Европейская экономическая комиссия**Комитет по внутреннему транспорту****Всемирный форум для согласования правил
в области транспортных средств****Рабочая группа по общим предписаниям,
касающимся безопасности****Сто двадцать седьмая сессия**

**Предупреждение о присутствии уязвимых участников
дорожного движения в непосредственной близости:****Правила № 167 ООН (прямой обзор уязвимых участников
дорожного движения)****Предложение по поправкам серии 01 к первоначальному
варианту Правил № 167 ООН (прямой обзор уязвимых
участников дорожного движения)****Представлено экспертом от Соединенного Королевства
Великобритании и Северной Ирландии***

«Рис. 1

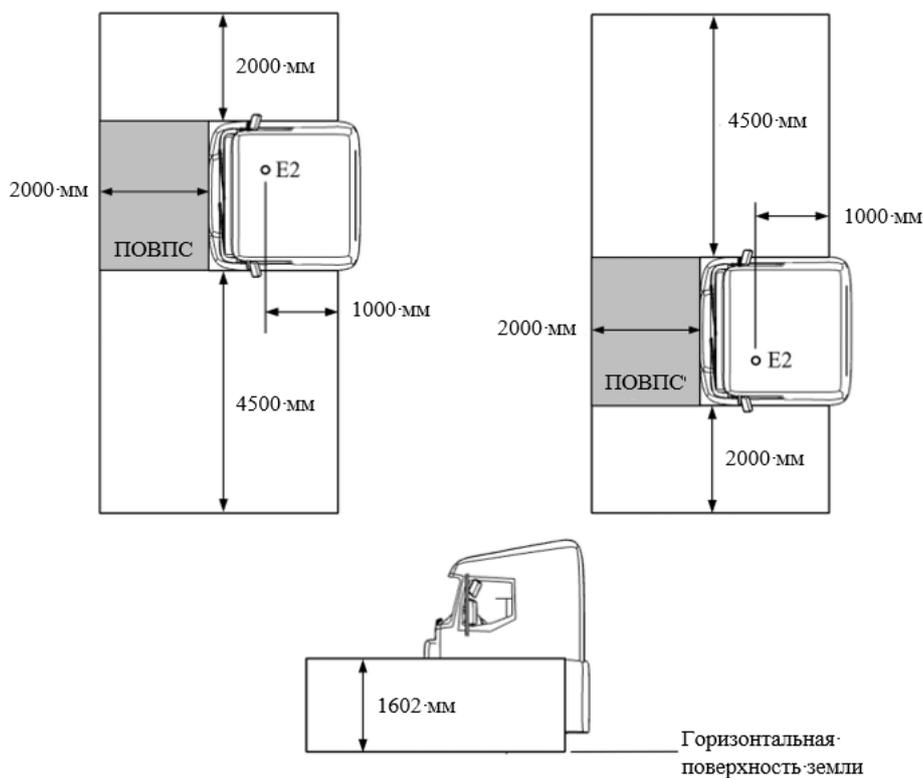
Приложение 4, рис. 1 изменить следующим образом:

Определение оцениваемого объема пространства (на примере транспортного средства категории N₃)
